Fagnotat

Vår referanse: PLAN-2022/24850-285
Saksbehandler: Karen Lene Steinsvik
Reinholdtsen
Dato: 25.02.2026

Forslag til detaljregulering anbefales vedtatt Årstad. Gnr. 159, bnr. 81, mfl., delfelt S19 og S20, Mindemyren, Arealplan-ID 71140000

Figur 2 viser avgrensning av felt F/K/T i delfelt S19 med tilhørende bygg.

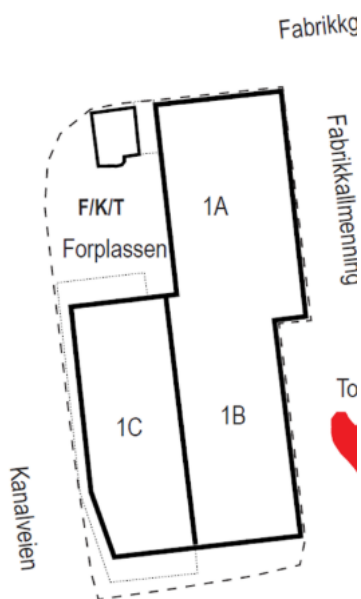
Foreslått byggehøyde på nytt kontorbygg (bygg 1C) i felt F/K/T er 8 etasjer, gesimshøyde k+60. Dette er 12 meter over maksimal høyde i områdeplanen. PBE har likevel sluttet seg til den foreslåtte høyden fordi den ikke får særlig betydning for solforholdene på allmenning og uteareal. Fjern- og nærvirkning av bygget blir dominerende, se vedlegg Fotomontasje og perspektiv datert 28.01.2026. Ved offentlig ettersyn etterlyste vi arkitektoniske grep for å dempe volumvirkningen. Foreslått utforming er vist i formingsveileder side 5, og det vises til denne i bestemmelse 3.1.4.7. Her omtales de to øverste etasjene som prinsipp om krone og er vist hovedsakelig i glass. Det foreslås også en vinkel på sørlige del av bygget. Etter vår vurdering gir disse grepene liten effekt for å dempe volumvirkningen.

Vi vurderer at arkitekturen og oppdelingen av volumet må bearbeides videre, for å oppnå bedre tilpasning til menneskelig skala og omkringliggende kulturmiljø.

Figur 3 Utklipp fra plankart for felt F/K/T viser påbygg på bygg 1A og 1B

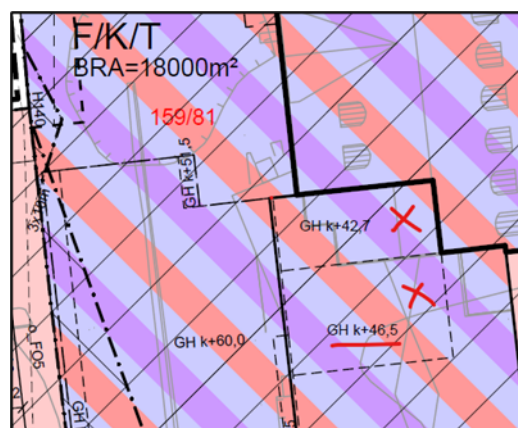
Vi fraråder foreslåtte hele glassfasader i de to øverste etasjene. Disse vil virke som speil på dagtid når det er lyst ute, og bidra til lysforurensning på ettermiddags- og kveldstid. Vi fraråder også den store glassandelen i øvrige fasader over 2. etasje, og anbefaler at vindusformater og størrelser bedre spiller sammen med eksisterende bevaringsverdige bygninger. Nordfasaden på bygg 1C kan med fordel trekkes tilbake slik at Kjeksfabrikken (bygg 1A) får en mer synlig vestfasade. Se vedtaks punkt b, punkt xlviii, bestemmelse 3.1.4.7

Det foreslås et nytt påbygg på bygg 1B (Skjortefabrikken) for å dekke behov i det nye kontorbygget (bygg 1C), herunder tilkomst til takterrasse. Påbygget er vist med GH k+46,5 i plankartet. Ved offentlig ettersyn vurderte vi at påbygget blir et fremmedelement opp mot kulturmiljøet, og anbefalte at det utgår. Byantikvaren støtter dette. Det er ikke nødvendig med et påbygg for tilkomst til takterrasse her. I et omdanningsområde bør det heller tilrettelegges for at flest mulig av brukerne av området skal benytte seg av tilbud på bakkeplan. Dette skaper byliv og bidrar til sosial kontroll og trivsel i et område som i dag oppleves som utrygt. Etter offentlig ettersyn er påbygget gjort mindre i utstrekning, men vi anbefaler fortsatt at påbygget vist med GH k+46,5 i felt F/K/T utgår. Se vedtakspunkt a, punkt ii.

Figur 5 Utklipp fra 3D-modell viser resultat av workshop (september 2023) til venstre, og foreliggende planforslag til høyre.

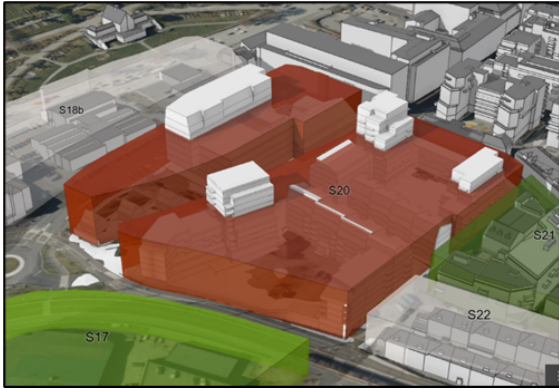
Når planforslaget ble innsendt til offentlig ettersyn, hadde volumene på boligbebyggelsen økt. Flere av bygningene hadde fått utflytende form og volum, og hadde ikke lenger lesbare og definerte møter med bakken. PBE vurderte at volumene var for store og dominerende, og at man hadde mistet viktige kvaliteter. Vi stilte også spørsmål ved beregning av uteoppholdsareal og kvaliteter på disse. Forslagstiller har etter offentlig ettersyn ikke ønsket å komme PBE i møte med endringer i planforslag og har vist til at det ikke er innsigelser til planforslaget.

Figur 6 viser hvor høydene i planforslaget overskrider maksimal byggehøyde i områdeplanen.

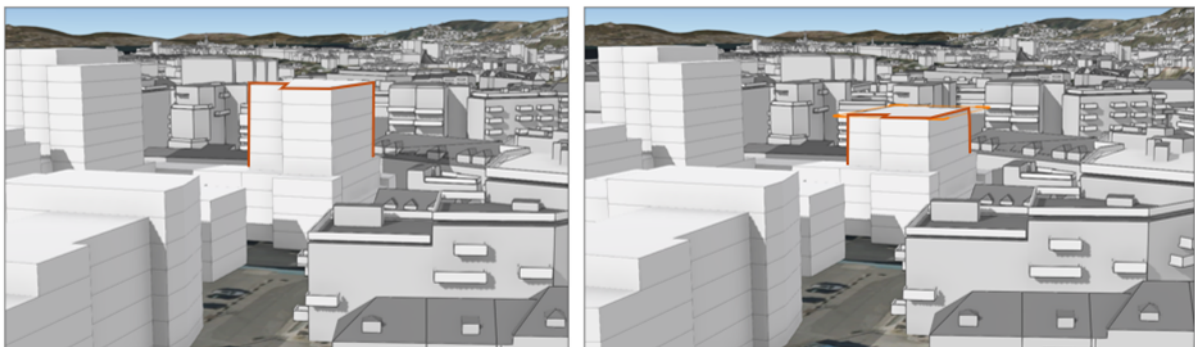
Bebyggelsen i felt KBA1 og KBA2 fremstår som stor og dominerende, med manglende tilpasning til omgivelsene og kulturminnene innenfor området. Særsilt de høyeste punkthusene på bygg 8A og bygg 10, med henholdsvis 11 og 10 etasjer, vil oppleves som voldsomme. Visuelle kvaliteter er forsøkt løst i formingsveileder, men denne har blitt så lite konkret at PBE vurderer at den ikke kan brukes til å sikre nødvendige kvaliteter. Det har kommet mange negative tilbakemeldinger fra høringsinstanser og naboer, med tydelige anbefalinger på å redusere utnyttelse, høyder og volumer.

Figur 8 Våre foreslåtte endringer i fotavtrykk til offentlig ettersyn. Forslaget fastholdes.

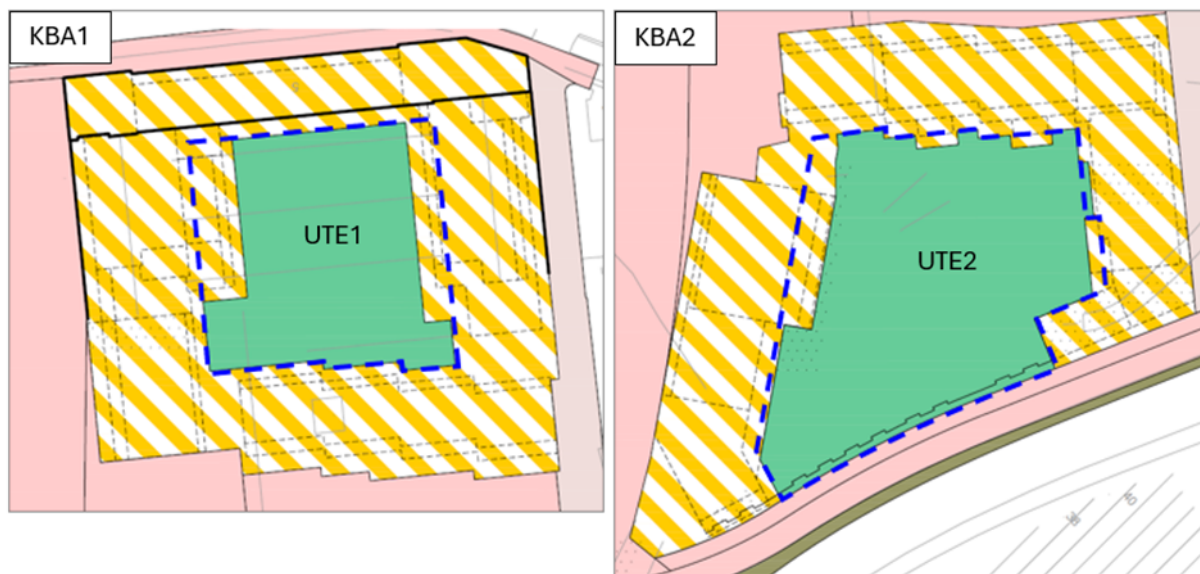
PBE har i fagnotat til offentlig ettersyn anbefalt at de høyeste blokkene gjøres slankere. Dette grepet vil redusere BRA med omtrent 2180 m². Dette vil gi et økt uteoppholdsareal og

bedre kvaliteter på bakkeplan, herunder blant annet bedre solforhold. Vi fastholder vår vurdering i sluttbehandlingen. Se vedtakspunkt a punkt v.

Figur 12 Til høyre: Utsnitt av 3D-modell viser «VA-kulvert» fra gaten/bybane.

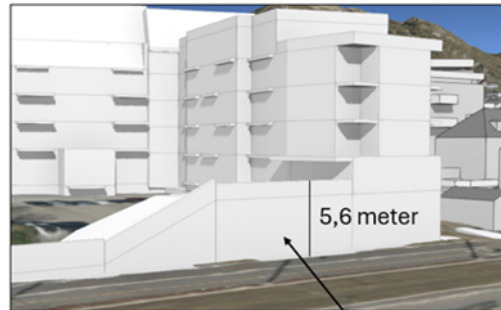
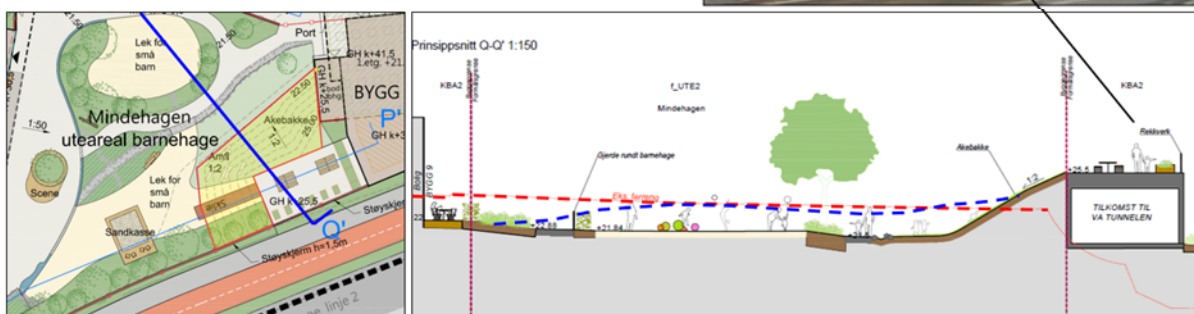
F_UTE2 består hovedsakelig av barnehagens uteareal og en gangvei med trapp gjennom sørlige boligkvarter. Det foreslås at terrenghvået i store deler av området senkes. I sør bygges deler av arealet opp rundt adkomsten til VA-kulvert, som bygges inn under terrenget.

Arealet som opparbeides på taket av denne regnes med i barnehagens uteareal, og terrenget rundt foreslås i illustrasjonsplan med en stigning på 1:2. Det er positivt med terrengformer i utearealet, men vi vurderer at terrengformen med fordel kunne blitt lagt et annet sted, og at eksisterende terreng i større grad bør beholdes. Se vedtakspunkt b, v forslag til nytt punkt 2.4.1, ii, v og vii.

Rødstiplet linje viser dagens terreng, som på det meste er oppimot 2 meter.

Blåstiplet linje viser et alternativ nokså likt dagens nivå.

Figur 16 foreslått trillbar trasé gjennom allmenningen.

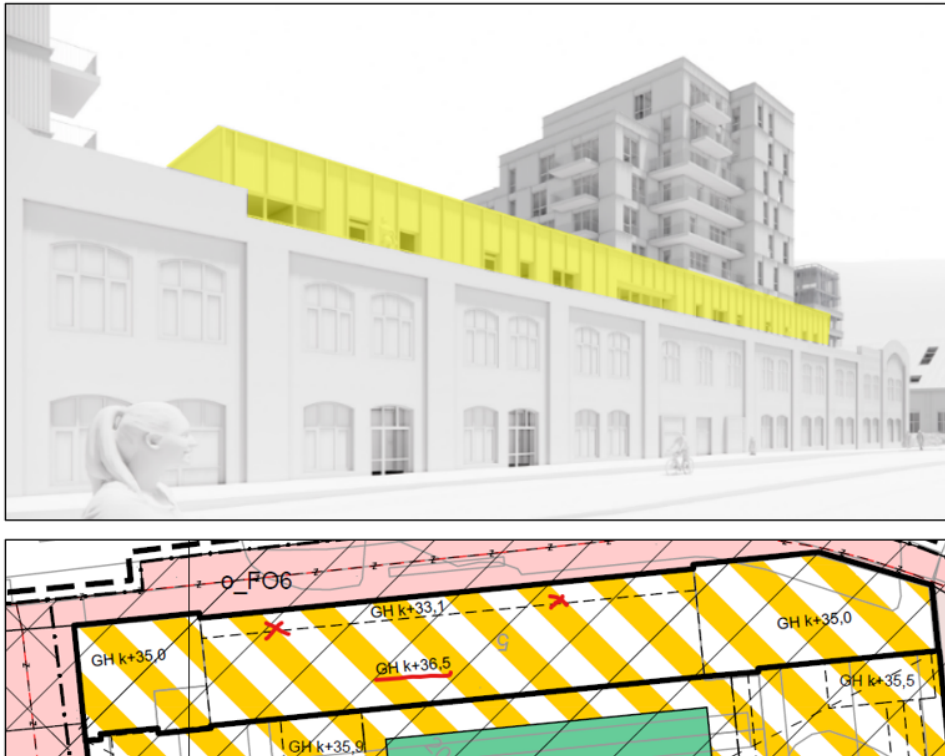
- Gangaksen mellom jernbanesporet og bygg 10 som nå er vist med 4 meters bredde, kan også gjøres bredere på deler av feltet, f.eks. helt i nord hvor det er foreslått et felt med ny beplanting langs jernbanesporet.

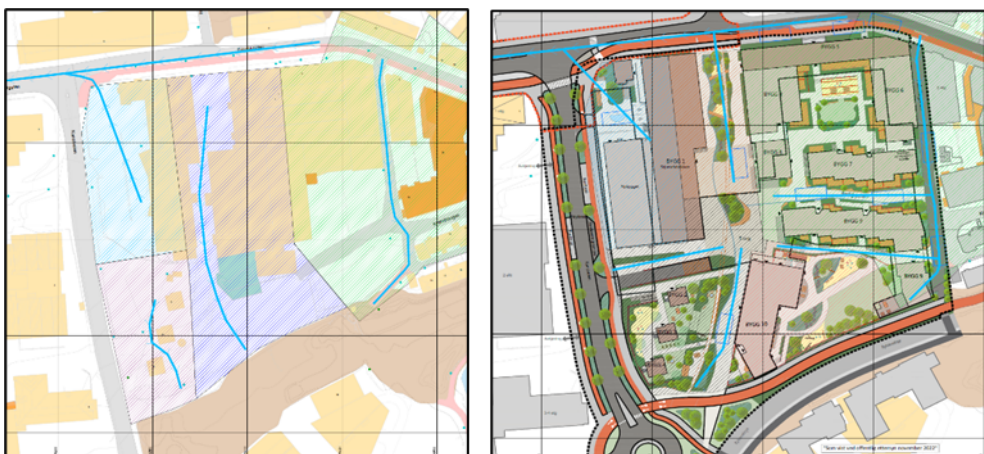
I planbeskrivelsen er det lagt vekt på at det er ønskelig å spre overvannet i ulike retninger. Dette er ikke i samsvar med overordnet VA-rammeplan for Mindebyen som forutsetter at overvann fra området hovedsakelig skal ledes sørover mot Solheimsvatnet.

Foreslått heving av torg medfører at mer overvann fra planområdet føres nordover til Fabrikkgaten enn det som er forutsatt i overordnet VA-rammeplan og infrastrukturplan for Mindemyren. Konsekvensen av den foreslåtte endringen er uvisst, da avrenningen mot nord ikke er tallfestet. Vi har frarådet løsningen, og både Vestland fylkeskommune og Bymiljøetaten er skeptiske. Bergen Vann har ved offentlig ettersyn bedt om at del om overvann i VA-rammeplanen revideres, men dette er ikke fulgt opp av forslagsstiller.

Etter offentlig ettersyn er planforslaget og illustrasjonsplanen endret, både når det gjelder plassering og utforming av regnbed og takflater som kan bidra til fordrøyning. Det er fortsatt uklart hvilken samlet kapasitet planområdet har for overvannsfordrøyning. Vi merker oss blant annet at store deler av barnehagens uteareal (f_UTE3) er foreslått brukt til overvannshåndtering. Selv om vann i uteområdet kan være positivt, bør omfang og løsning vurderes i en revidert VA-rammeplan.

Bestemmelse 2.6.3 om at overvannshåndtering skal løses i henhold til VA-rammeplan må strykes. Vi anbefaler at denne erstattes med: Overvann skal fordrøyes lokalt, og føres til grøntanlegg mot bybaneanlegget i sør, og videre til Solheimsvatnet, i tråd med overordnet VA-rammeplan for Mindemyren. Dimensjonering av overvannsanlegg skal dokumenteres senest ved søknad om rammetillatelse. VA-rammeplan med tilhørende infrastrukturplan skal samsvare med overvannsanlegg vist i illustrasjonsplan og plankart. Se vedtakspunkt b punkt viii

Figur 23: viser foreslåtte balkonger på verneverdig bebyggelse

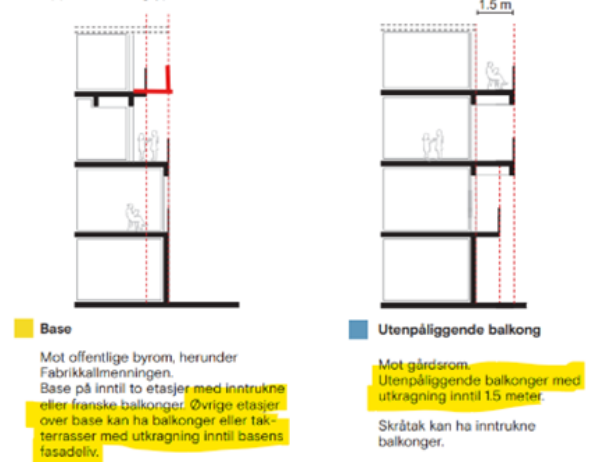
Vi har etterlyst at det utarbeides tydelige konsepter for balkonger med tydelige kategorier, men dette er ikke fulgt opp. Vi kan ikke slutte oss til de foreslåtte prinsippene for balkonger som vist i formingsveilederen. Etter vår vurdering er det flere problematiske punkter i forslaget. Vi anbefaler at bestemmelse 3.1.3.3 utgår, og erstattes med bestemmelser som sikrer overordnede prinsipper. Vi foreslår følgende endringer:

Figur 2624: Port i nord er vist med blå strek. Innganger til bygg 9a er vist med en blå x. Skissen er hentet fra kjellerplan datert 28.01.2026, og er bearbeidet av saksbehandler.

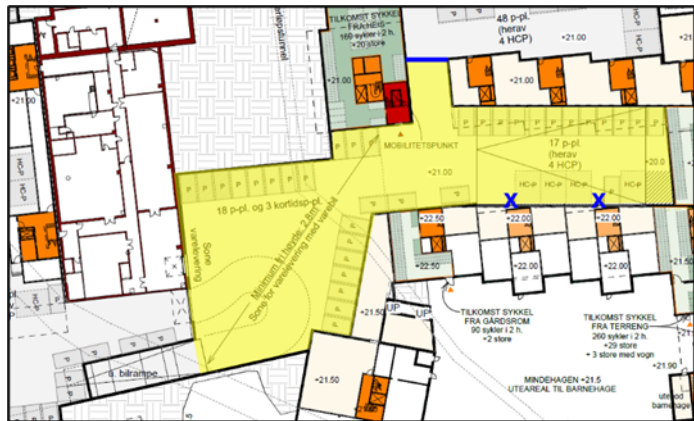
Dette området har imidlertid ikke alle plassene for gjesteparkering og delebiler slik det er vist i vedlegg kjellerplan. Vi vurderer at bestemmelsen må innskjerpes slik at vi sikrer den andelen gjesteparkering og delebiler som blir beskrevet, og at disse plassene er tilgjengelige for alle.

En senking av høyden i parkeringsanlegget vil føre til at høye HC-biler ikke lenger kan bruke anlegget. Det er imidlertid satt av 2 HC-plasser i dagen i nordre del av F/K/T. Vi vurderer at dette vil dekke fremtidig behov.
